主辦機關(構)查核缺失改善結果審查表

標案名稱： 161kV 松樹~隆恩線#15 基礎工程

經濟部國營會工程施工查核小組「161kV 松樹~隆恩線#15 基礎工程」之查核缺失改善檢討會議紀錄

工程施工查核改善對策及結果表

圖 7-3 基樁施工流程圖

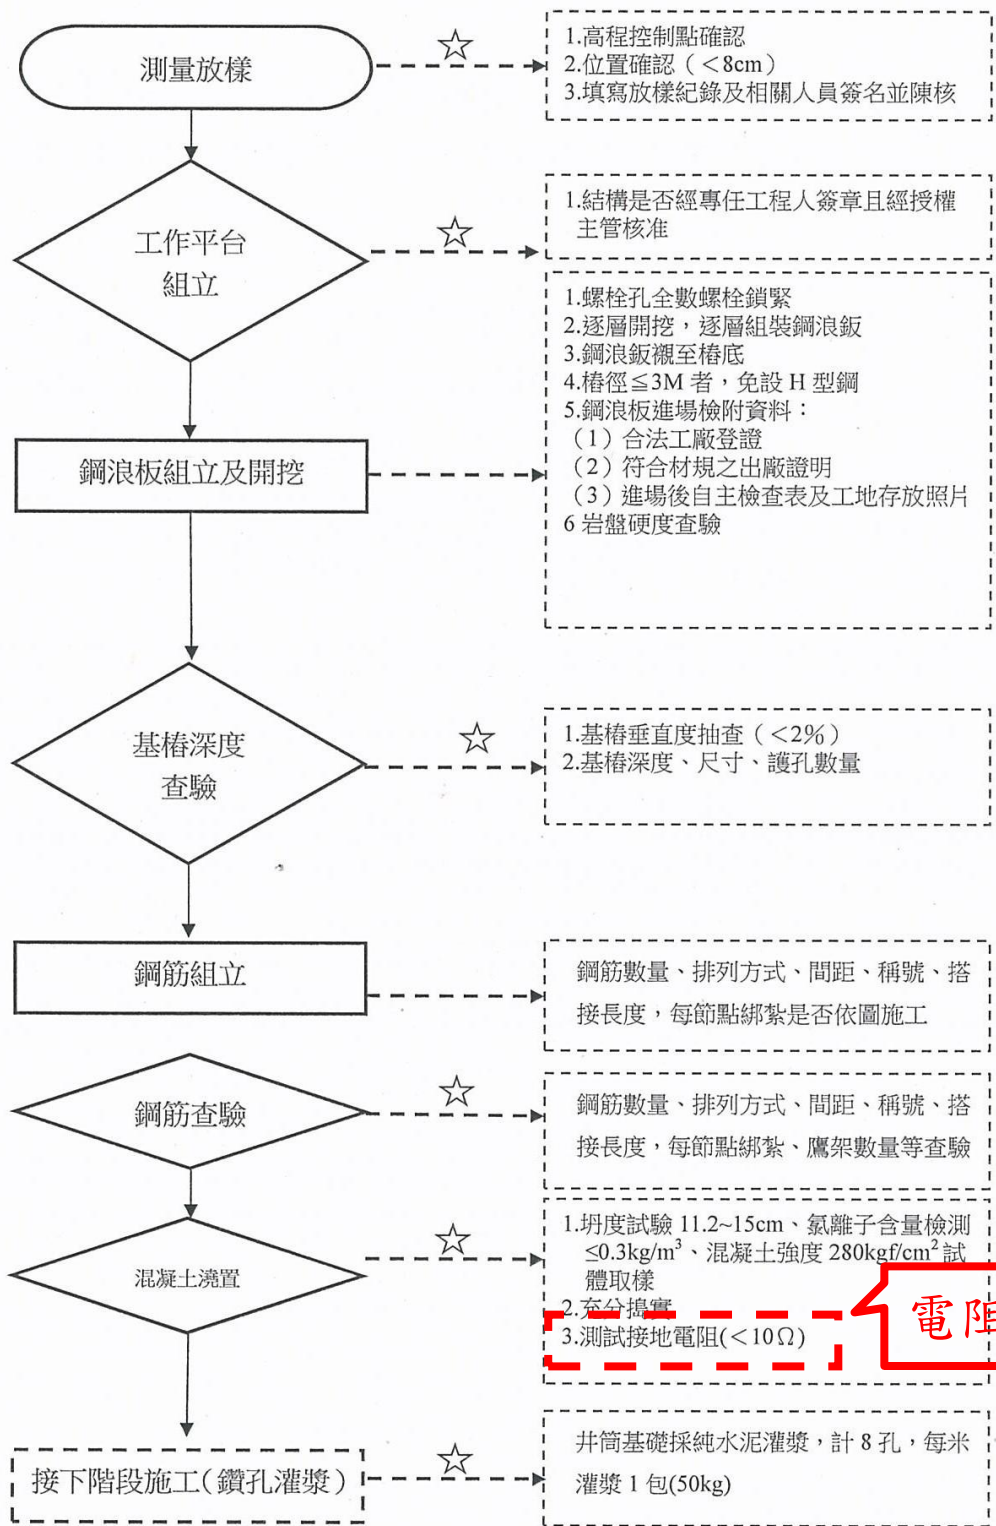
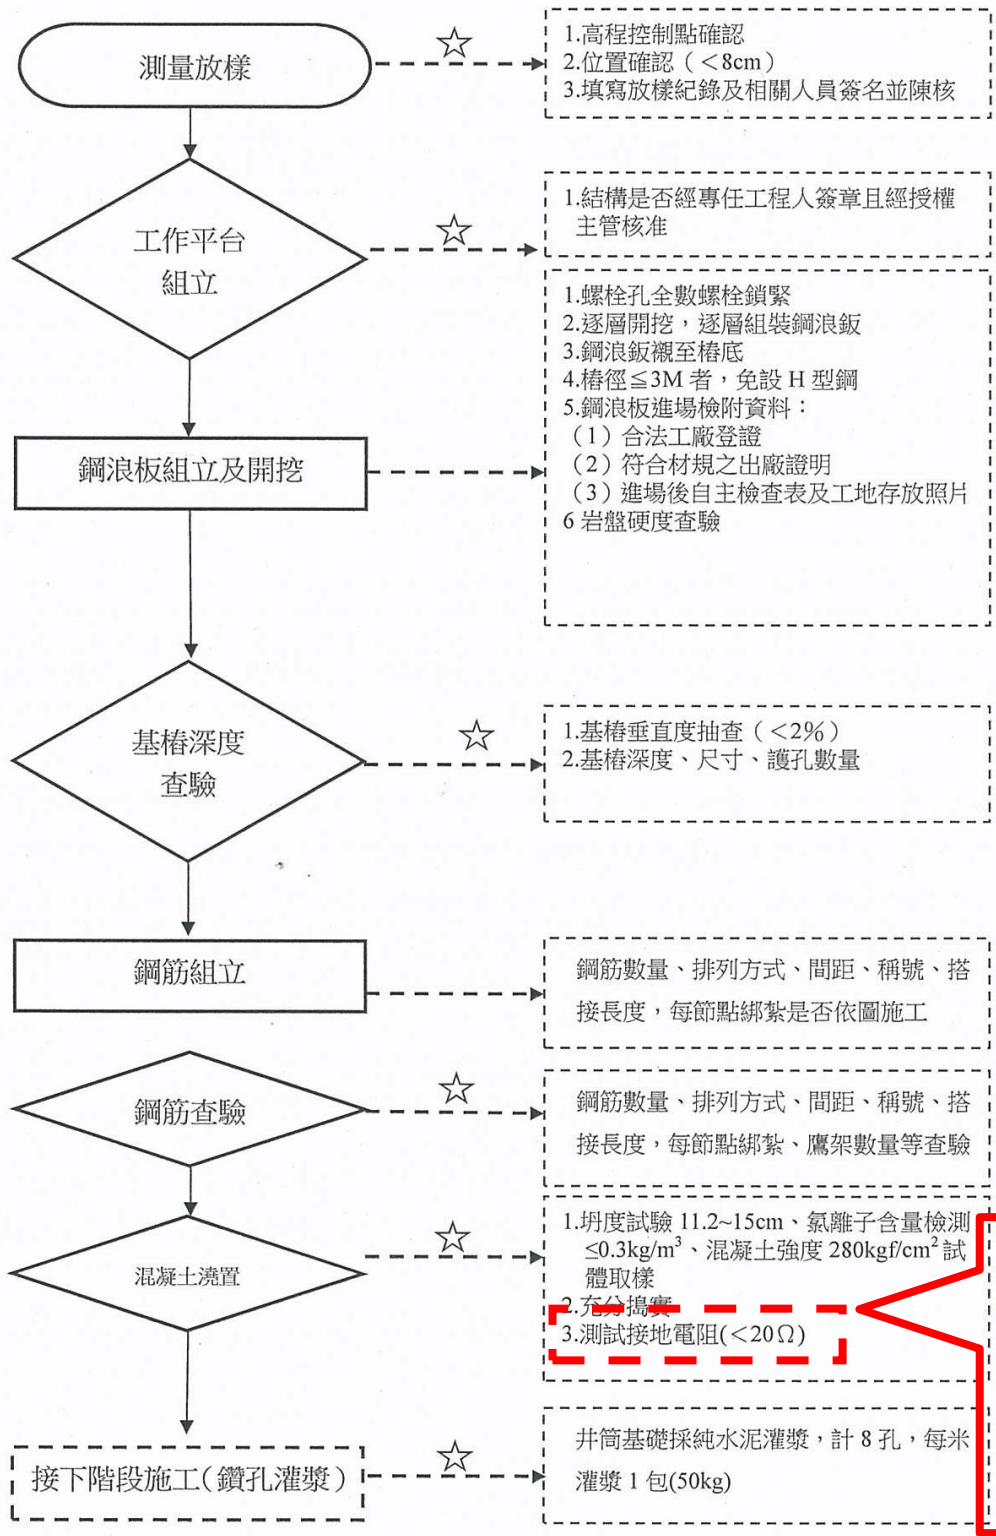
缺點事項	改善對策及結果 (附佐證文件及照片請註明)	完成日期	備註 (未完成者請說明)
<p>3. 監造計畫分項工程抽查表檢查項目管理標準未符需求，如連樑施工保護層不一致(10±2.5cm 或 10±0.5cm?)、基樁底所打設接地棒群之測試接地電阻設計值為 <20Ω，施工流程圖誤植為 <10Ω、基樁施工抽查紀錄表施工中檢查項目植入樑頂層及底層主筋、樑內外箍筋，與施工品質抽查標準表鋼筋查驗所列管理項目不同。 (4.02.01.05)</p>	<p>1. 改善對策： 1.1 抽查標準表之連樑保護層數值更正 10±2.5cm。 1.2 施工流程圖測試接地電阻值已修正 <20Ω。 1.3 基樁 施工抽查紀錄表鋼筋查驗項目與基樁施工抽查標準所列管理項目，不同部分已辦理修正。</p> <p>2. 防範對策： 2.1 嗣後編寫監造計畫時，將落實審查分項工程施工抽查紀錄表查驗項目與。 2.2~2.3 施工抽查標準所列管理項目務必相符。</p> <p>詳附件 3： 鋼筋工程施工抽查標準表、基樁施工流程圖、基樁工程施工抽查紀錄表、基樁施工抽查標準紀錄表。</p>	<p>103.8.13</p>	<p>已改善完成</p>

電阻數值誤植

保護層數值誤植

保護層數
值誤植已
修正

電阻數
值誤植
已修正

圖 a-5 混凝土施工流程圖

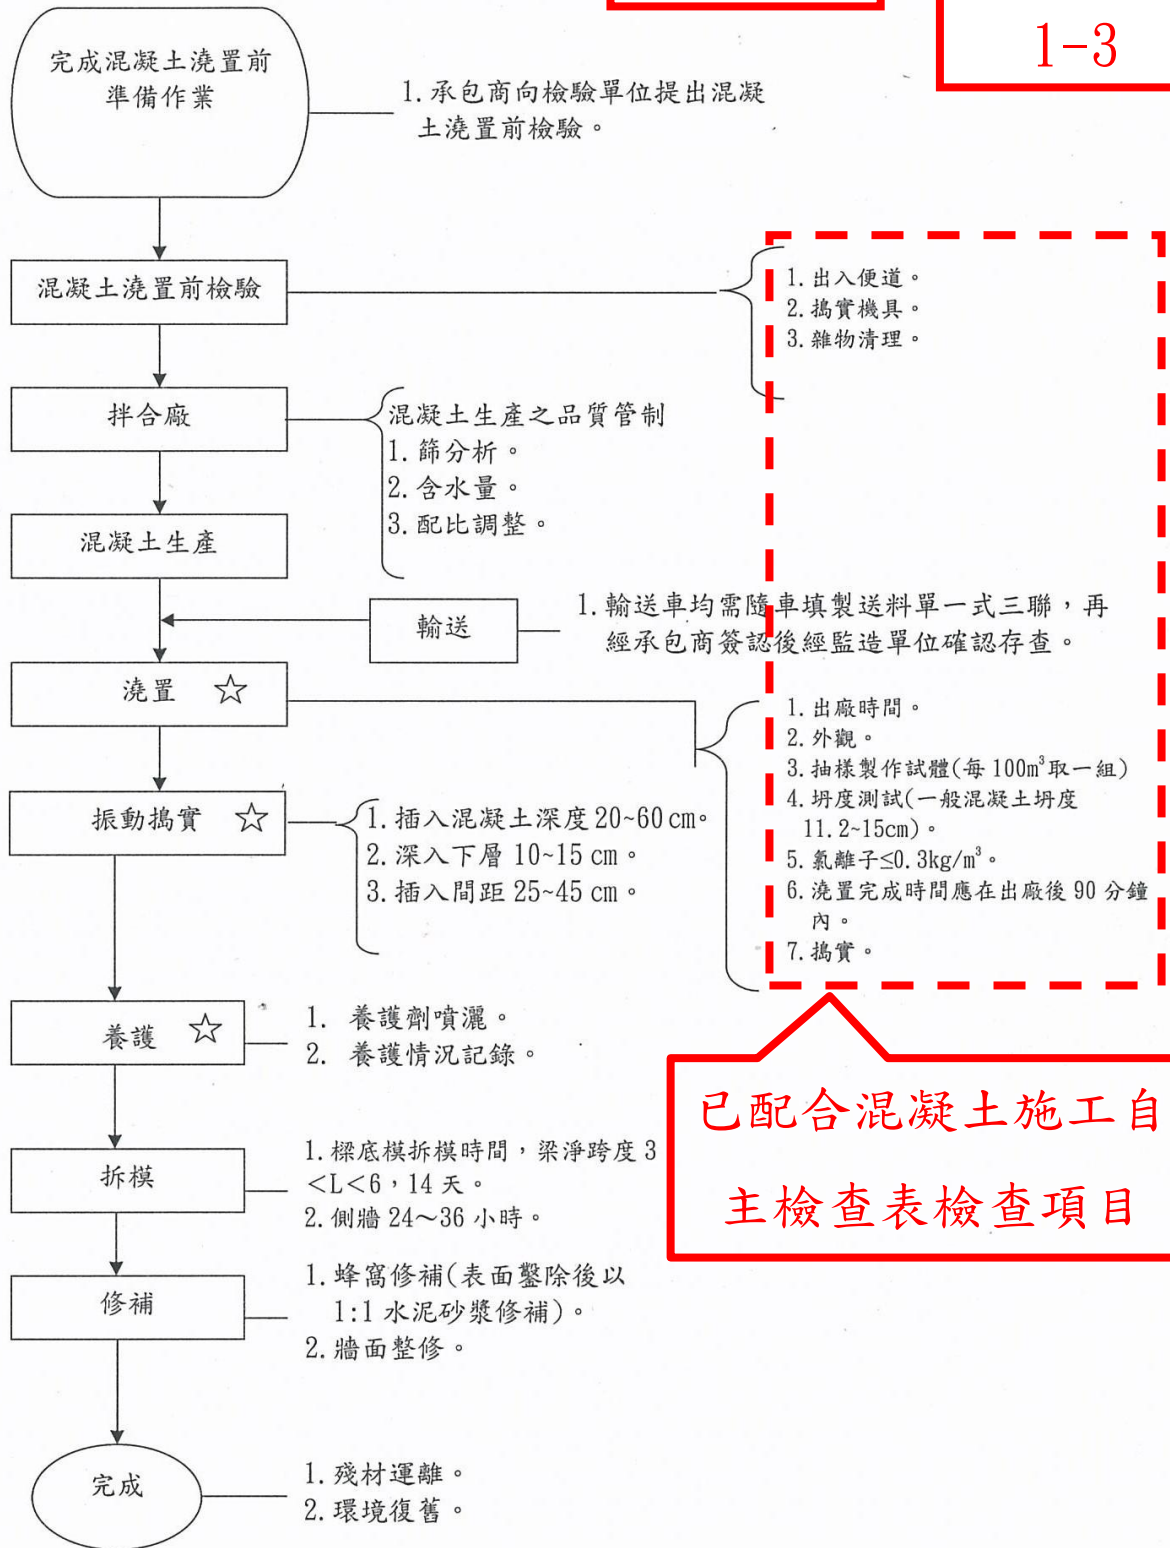
缺點事項	改善對策及結果 (附佐證文件及照片請註明)	完成日期	備註 (未完成者請說明)
7. 基樁開挖自主檢查對開挖土層變化未詳加記載；混凝土施工自主檢查表檢查項目未詳列施工流程所列之檢查細項。(4.03.04)	1. 改善對策： 1.1 已補填「地質調查表」供參照。 1.2 混凝土施工自主檢查表檢查項目，已詳列施工流程所列之檢查細項。 2. 防範對策： 2.1 嗣後針對基樁開挖須填「地質調查表」，以供比對與設計之差異，回饋設計部門檢討。 2.1 混凝土施工自主檢查表之檢查項目務必與施工流程所列之檢查細項相符。 詳附件 7： 地質調查表、混凝土施工流程圖及混凝土工程施工自主檢查表。	103.8.13	已改善完成

未配合混凝土施工自主
檢查表檢查項目

已配合混凝土施工自主
檢查表檢查項目一致

改善照片表
(改善前、中、後同一角)

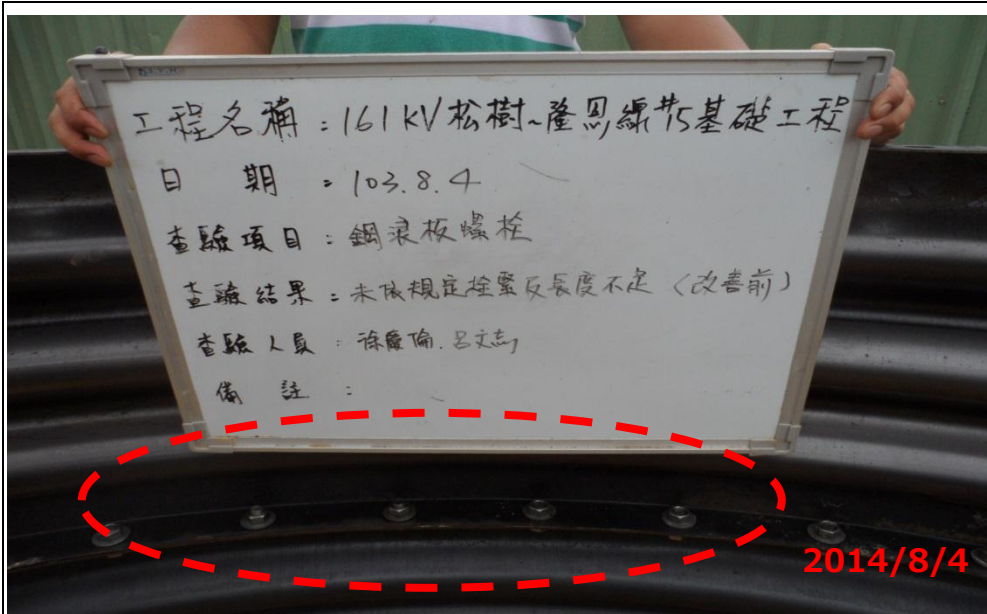
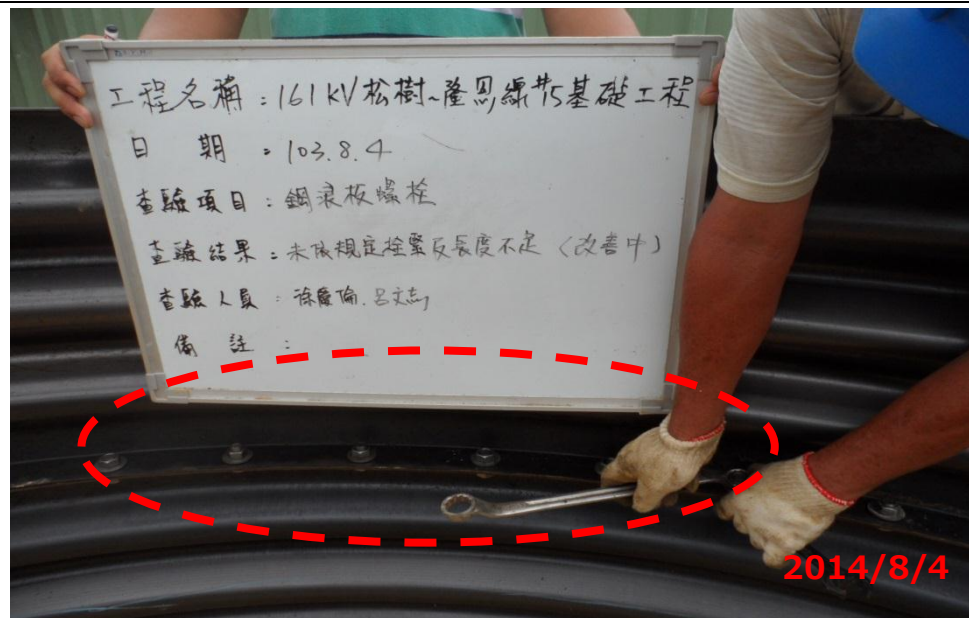
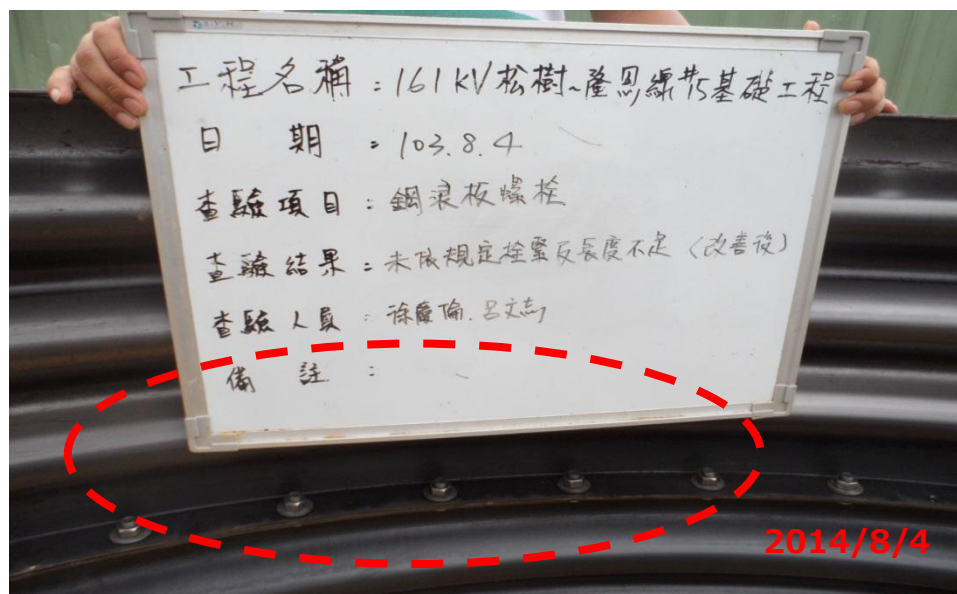
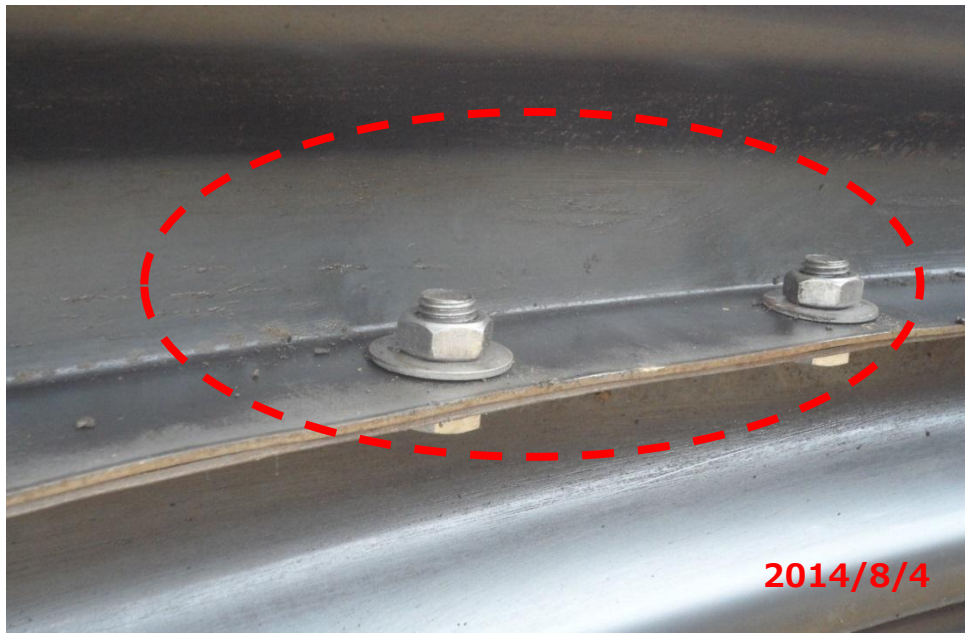
缺點事項	改善對策及結果 (附佐證文件及照片請註明)	完成日期	備註 (未完成者請說明)
9.鋼浪板部分生鏽；鋼浪板螺栓未依規定栓緊及長度不足。(5.04.99)	<p>1. 原因分析：</p> <p>1.1 鋼浪板部分生鏽係暴露時間過長。</p> <p>1.2 鋼浪板螺栓未依規定栓緊及長度不足係因施工人員疏失。</p> <p>2. 改善措施：</p> <p>2.1 部分生鏽鋼浪板已重新除鏽</p> <p>2.2 鋼浪板已栓緊螺栓並露出 2 牙以上。</p> <p>3. 預防對策：</p> <p>3.1 若有生鏽浪板要求除鏽後重刷原廠漆改善或抽換。</p> <p>3.2 嗣後於基樁挖孔浪板組立時，嚴格要求螺栓栓緊並至少露出 2 牙以上。</p> <p>4. 改善結果：</p> <p>已依規定改善完成。</p> <p>詳附件 9：改善前、中、後照片</p>	103.8.13	已改善完成

說明：
9.鋼浪板
螺栓未依
規定栓緊
及長度不
足。
(5.04.99)

說明：鋼
浪鋼浪板
未鎖緊處
用扳手板
螺栓栓
緊。

說明：鋼
浪板螺栓
已栓緊並
露出2牙
以上。

說明：鋼浪板螺栓已栓緊並露出2牙以上改善完成。

改善照片表 (改善前、中、後同一角)

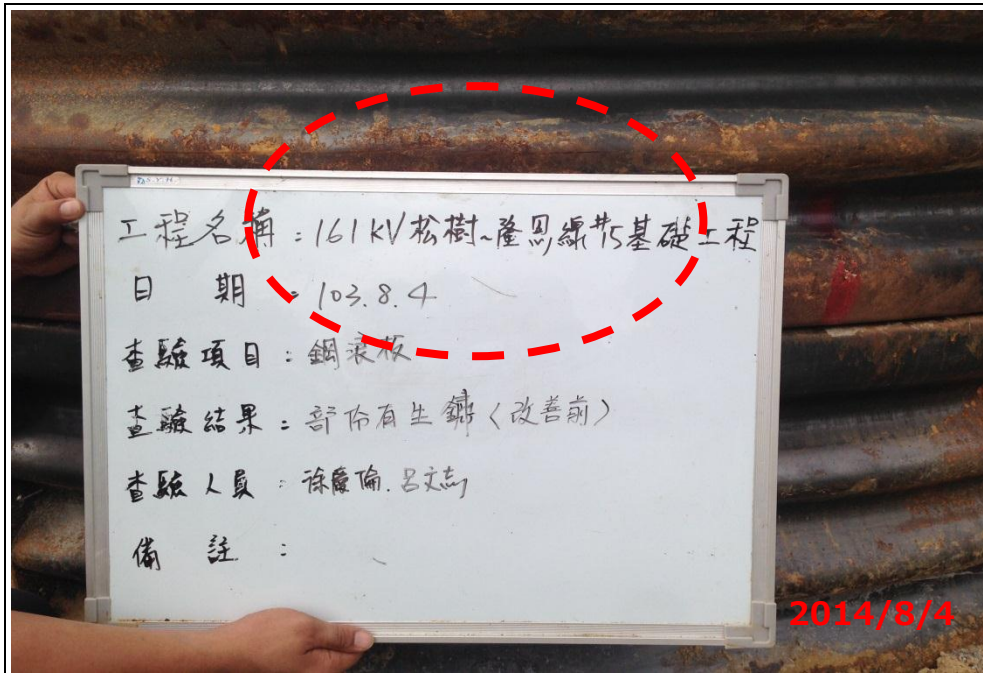
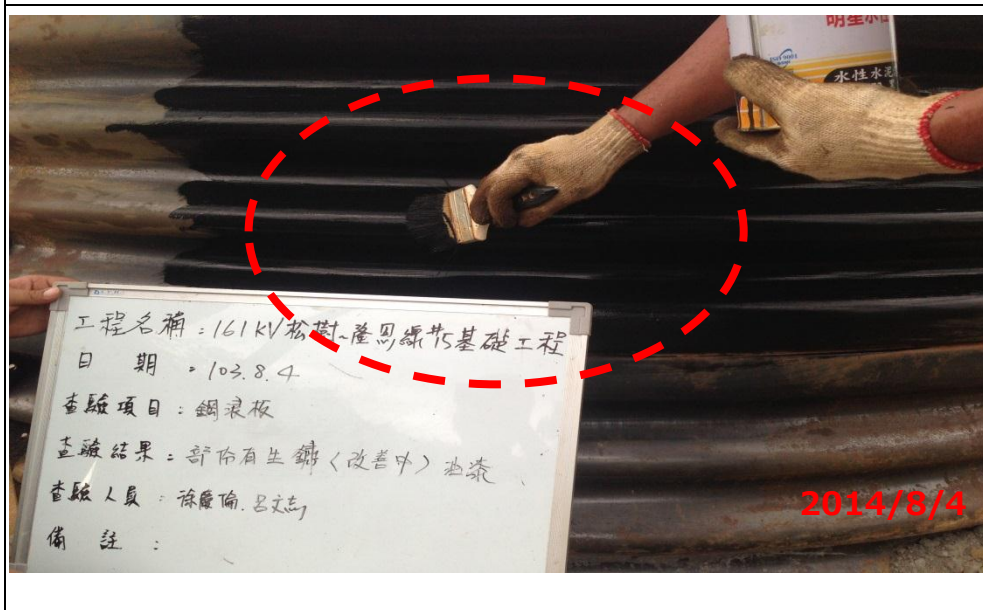
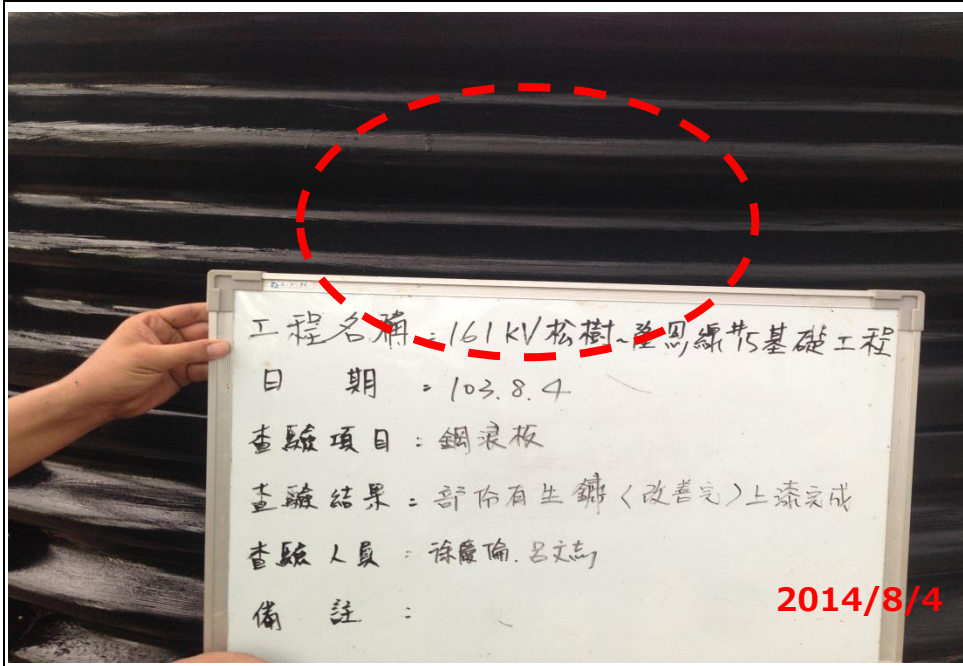
說明:
9.鋼浪板部分生鏽
(5.04.99)

說明:鋼浪板部分生鏽以鐵刷刮除生鏽。

說明:鋼浪板部分生鏽已重新刷油漆

說明：
9.鋼浪板
部分生鏽
已除鏽後
重刷原廠
油漆改善
完成

改善照片表 (改善前、中、後同一角)

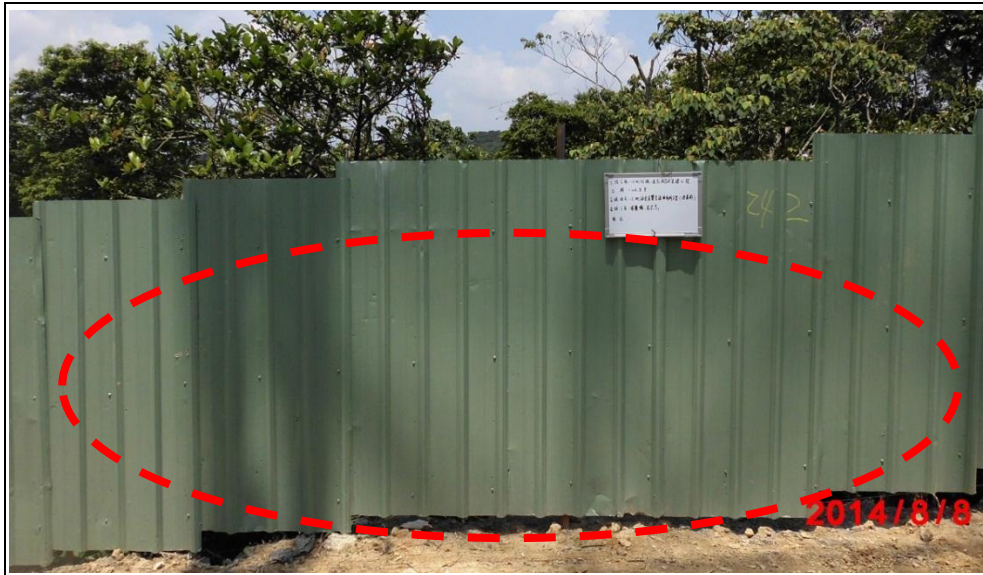
缺點事項	改善對策及結果 (附佐證文件及照片請註明)	完成日期	備註 (未完成者請說明)
13. 工地安全及警告設施有所不足。 (5.14.07)	1. 原因分析： 工地安全及警告設施有所不足係工安宣導不足。 2. 改善措施： 已於工地四周增貼工安警示等「禁止進入」、「安全第一」標語。 3. 預防對策： 嗣後加強抽查工地安全及警告設施，若有不足將限期改善，否則不同意下一步驟施工。 4. 改善結果： 已依規定改善完成。 詳附件 13: 改善前、中、後照片。	103.8.13	已改善完成

說明：
13.工地安全及警告設施有所不足。
(5.14.07)

說明：工地四周增貼工安警示等「禁止進入」、「安全第一」等標語。

改善照片表 (改善前、中、後同一角)

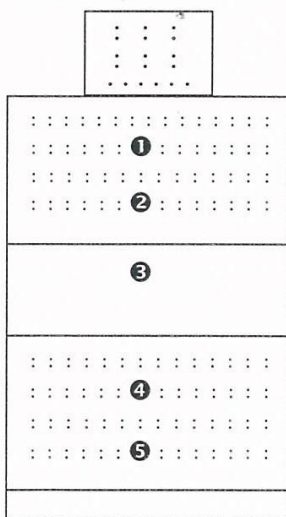
建議事項	說明 (附佐證文件或照片請註明)	備註
3. 施工便道為裸露泥土面，兩側雖有灑佈草仔及覆蓋，仍請妥善導水措施以防沖刷。	因應對策： 已於現有施工便道澆置水泥砂漿設導水溝以利坡地排水，防止暴雨沖刷及土壤流失。 詳附件 15： 改善前、中、後照片。	103.8.13

<p>2014/08/08</p>	<p>說明：施工便道為裸露泥土面，兩側雖有灑佈草仔及覆蓋，仍請妥善導水措施以防沖刷。</p>
 <p>2014/8/8</p>	<p>說明：已於現有施工便道澆置水泥砂漿設導水溝以利坡地排水，防止暴雨沖刷及土壤流失。</p>
 <p>2014/8/8</p>	<p>說明：已於現有施工便道澆置水泥砂漿設導水溝以利坡地排水，防止暴雨沖刷及土壤流失，改善完成。</p>
